DO Lochtstraat te Tilburg

Akoestische beoordeling

Ondertekenaar **Movares Nederland B.V.**
ir. Ph. H. van den Dool
Kenmerk MNO-VDD-090029864 - Versie 4.0

In vervolg op het voorlopig ontwerp is door Studio Trier het Definitieve Ontwerp (DO) opgesteld voor het project woningen Lochtstraat te Tilburg. In opdracht van Capital Vastgoed wordt dit DO door Movares beoordeeld op het conditionerende aspect geluid. Het woningproject is gesitueerd in de spoorzone Tilburg tussen het spoor en de Lochtstraat en aan de zijkant begrenst door de St Ceciliastraat en de Gasthuisring. In de plannen van de gemeente komt er ter plaatse van de Lochtstraat een nieuwe weg, verder aan te duiden als Noordlaan. Door deze situering is sprake van een bebouwing op een geluidbelaste locatie waarbij zorgvuldige aandacht voor het aspect geluid van het grootste belang is.

Figuur 4.1: Plattegrond woning aan de zijde van de Lochtstraat

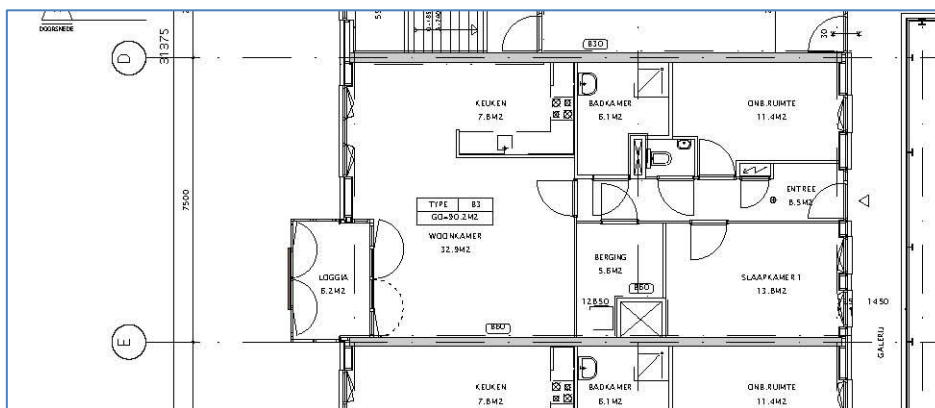
Deze gevel wordt alleen door wegverkeerslawaai belast met een geluidbelasting van 56-57 dB incl de correctie van art 110g Wgh.

In figuur 4.1 is de opbouw van de gevel aangegeven. Daar de zijde aan de galerij ook door railverkeerslawaai wordt belast zal er een geluidluwe zijde dienen te zijn.

Het voorgestelde ontwerp, voldoet aan deze uitgangspunten waarbij er getoets aan de Wet geluidhinder wordt voldaan aan de maximaal toelaatbare grenswaarden en er een geluidluwe ruimte is.

De zijde aan het spoor bij de galerij is door geluidbelast. Uit figuur 3 en bijlage 2 blijkt, dat de maximaal toelaatbare grenswaarde hier voor de situatie zonder raildempers wordt overschreden. In de situatie met raildempers wordt hier wel aan de maximaal toelaatbare grenswaarde voldaan. Voor de situatie dat er geen raildempers worden toegepast dienen er bij de galerij aanvullende maatregelen te worden getroffen. De onderzochte variant met extra hoogwaardige geluidabsorptie bij de galerij met een resulterende geluidreductie van 5,5 dB(A) is in dit geval een mogelijkheid. Ook in deze situatie kan er bij de woningen gelegen aan de galerij voldaan worden aan de maximaal toelaatbare grenswaarde voor railverkeerslawaai.

Figuur 4.2: Plattegrond woningen gesitueerd aan de zijde van de St Ceciliastraat.

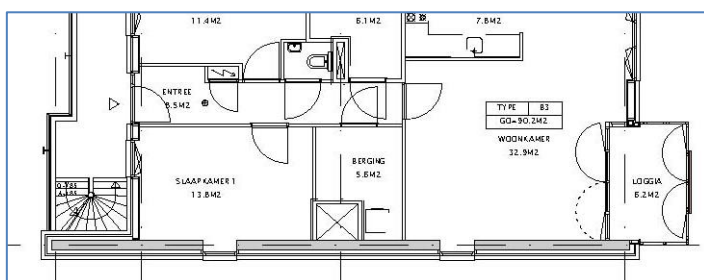
Deze gevel wordt zowel door wegverkeerslawaai als door railverkeerslawaai belast met een geluidbelasting van 55 dB incl de correctie van art 110g Wgh van de St Ceciliastraat en een geluidbelasting tgv railverkeerslawaai die boven de maximaal toelaatbare grenswaarde van 68 dB ligt.

Indien raildempers geen toepassing vinden dient de loggia zodanig te worden ontworpen dat met de loggia open bij de binnengevel voldaan wordt aan de Wet geluidhinder cq, de geluidbelasting tgv railverkeer blijft kleiner of gelijk aan 68 dB. Daarnaast geldt voor de geveldelen die niet aan de loggia gesitueerd zijn, dat deze “doof” dienen te zijn en derhalve niet open kunnen. Dit is een aanvullende eis.

De geluidreductie van de loggia bij geopende buitengevel is berekend op basis van de beperking van de zichthoek op het spoor van 90° naar 45°. Deze reductie bedraagt 3 dB. De geluidbelasting bij de binnenste gevelpui waar de toets aan de Wet geluidhinder plaatsvindt bedraagt 67 dB waarmee voldaan wordt aan de maximaal toelaatbare grenswaarde. Teneinde storende reflecties te voorkomen tegen de noordelijke zijgevel waardoor de geluidbelasting onnodig wordt verhoogd, wordt geadviseerd ook in deze zijgevel geluidabsorptie op te nemen.

Toepassing van raildempers reduceert bij deze gevel de geluidbelasting bij de gevel aan de St Ceciliastraat tot beneden de maximaal toelaatbare grenswaarde zodat

indien voor dit alternatief wordt gekozen het ontwerp in deze vorm verder kan worden uitgewerkt.

Figuur 4.4.1 Plattegrond 1^e verdieping

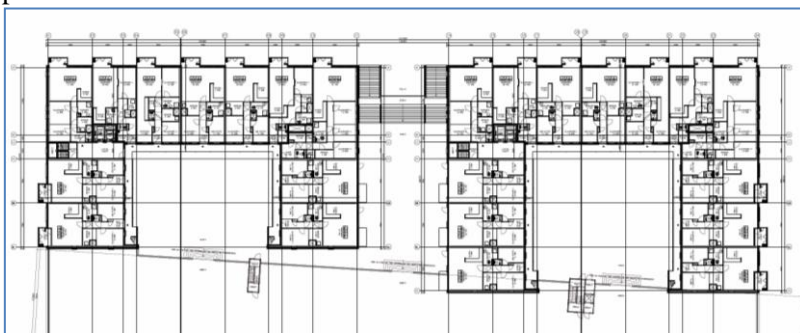
De onderste woonlaag (1^e verdieping) kent in het DO een afwijkende opbouw, zie ook figuur 4.4.1 waarbij de zijde tussen de 2 U-vormige bouwdelen geen dubbele pui kent.

Figuur 4.4.2 Plattegrond 1^e verdieping woonkamer gericht op zijde tussen de 2 U's.

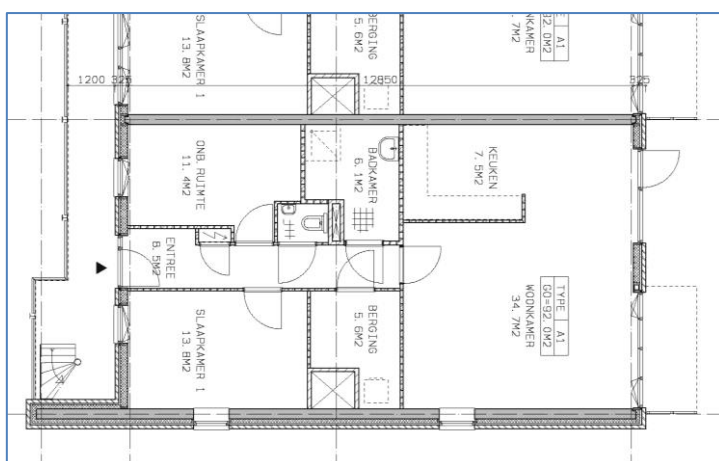
In figuur 4.4.2 is een woning plattegrond van een op de 1^e verdieping gesitueerde woning weergegeven.

In deze woning plattegrond is een dove gevel aanwezig bij de op het spoor gerichte gevel. Er wordt evenwel geen dubbele gevel met een loggia toegepast. Dit is alleen

een oplossing indien deze gevel geluidluis is. Dit doet zich voor indien de geluidbelasting ten gevolge van railverkeerslawaai beneden de 55 dB komt.

Pas met een 5m hoog geluidscherm komt de geluidbelasting op begane grond niveau onder de 55 dB waarmee een oplossing zoals aangegeven in figuur 4.4.2 tot de mogelijkheden behoort. Bij lagere geluidschermen wordt onvoldoende geluidreductie gerealiseerd om een geluidluwe gevel te creëren.

Figuur 5.1. Plattegrond hoogbouw

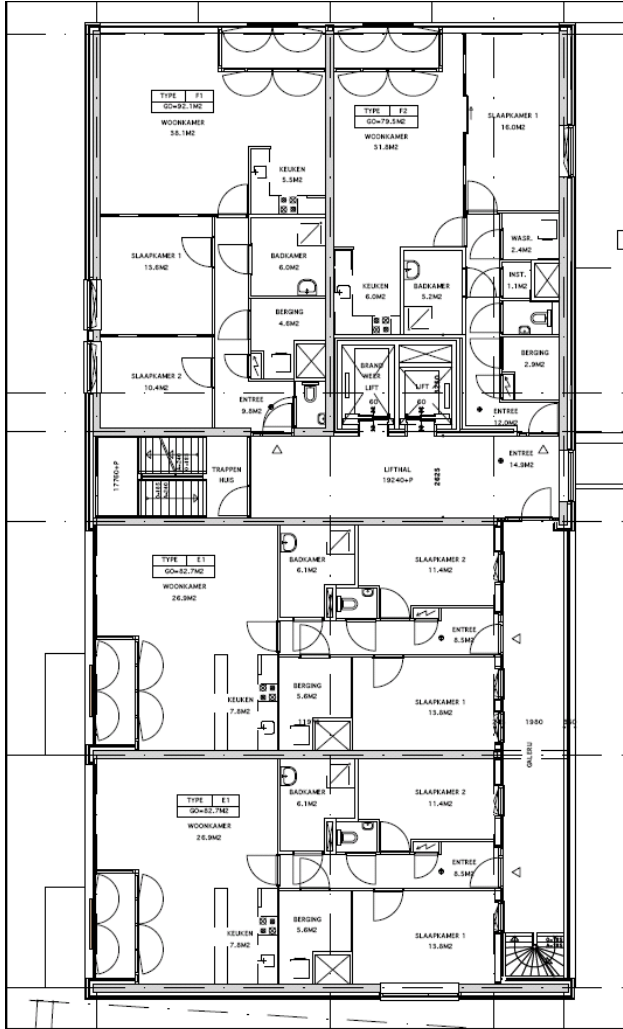
De twee flats/appartementen gesitueerd op de Lochtstraat zijn voorzien van een loggia waarmede een aan een verblijfsruimte grenzende geluid luwe zijde wordt gecreëerd. Getoetst aan de gevel in geopende toestand wordt voldaan aan de Wet geluidhinder en in gesloten toestand is sprake van een geluidluwe zijde.

De twee flats gelegen aan de zijde van het spoor van de hoogbouw kennen een dove gevel aan de kopse kant, dit is akkoord en aan de zijde van de Sint Ceciliastraat is eveneens een uit 2 delen bestaande loggia gebouwd conform de wijze waarop dit ook bij andere flats is gebeurd.

Bij deze flats aan de kop gericht op het spoor resteert het probleem van de slaapkamers gelegen aan de oostzijde aan de galerij. In de huidige situatie krijgen deze slaapkamers een hoge geluidbelasting vanwege railverkeerslawaai, hetgeen in de praktijk betekent dat bewoners een raam nauwelijks kunnen openen tijdens het slapen. Formeel is dit toelaatbaar, maar niet wenselijk.

Bij de hoogbouw zijn in het huidige ontwerp de loggia's inpandig gesitueerd. Hierdoor is het wel mogelijk het geluid binnen de loggia af te schermen, zodanig dat bij de achterste gevel pui voldaan wordt aan de maximaal toelaatbare grenswaarde van de Wet geluidhinder, maar door de inpandige situering is er geen afschermend effect op de andere geveldelen. Bij ongewijzigd ontwerp dienen deze geveldelen dan ook in die situaties waar de maximaal toelaatbare grenswaarde wordt overschreden “doof” te worden uitgevoerd (dus geen te openen ramen).

Een oplossing voor deze flats is het aanbrengen van het eerder beschreven voorzet scherm waardoor de galerij schuin wordt aangestraald en het geluid gereduceerd wordt door het hoogwaardig uitgevoerde akoestische plafond.

Geadviseerd wordt de loggia's conform de laagbouw naar buiten te laten steken, waardoor deze de naastgelegen geveldelen afschermen, zodanig dat een geluidreductie gerealiseerd wordt van 2 dB. In dit geval behoeven de overige geveldelen niet doof te worden uitgevoerd.
